MSF-19-10
2019年4月
ヤマキ電気株式会社
営業部

VUメーター「CVU-80」「CVU-60」一部仕様変更・製品統廃合のお知らせ

CVUメーター背面視

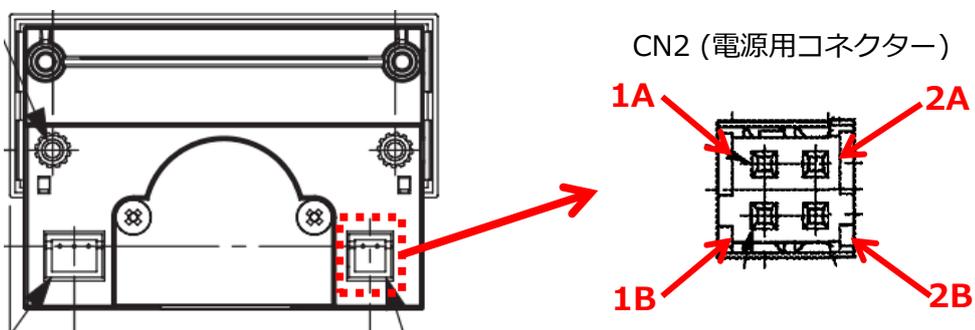
CN2 電源用コネクタが2p⇒4pへ変更となります。その他仕様・性能は従来品同等です。

1A	Rx (シリアル受信)
2A	Tx (シリアル送信)
1B	POWER +
2B	POWER -

適合ハウジング	LY10-DC4 (JAE)
適合コンタクト	LY10-C1-A1-10000 (JAE)
適合電線	AWG #26～#22
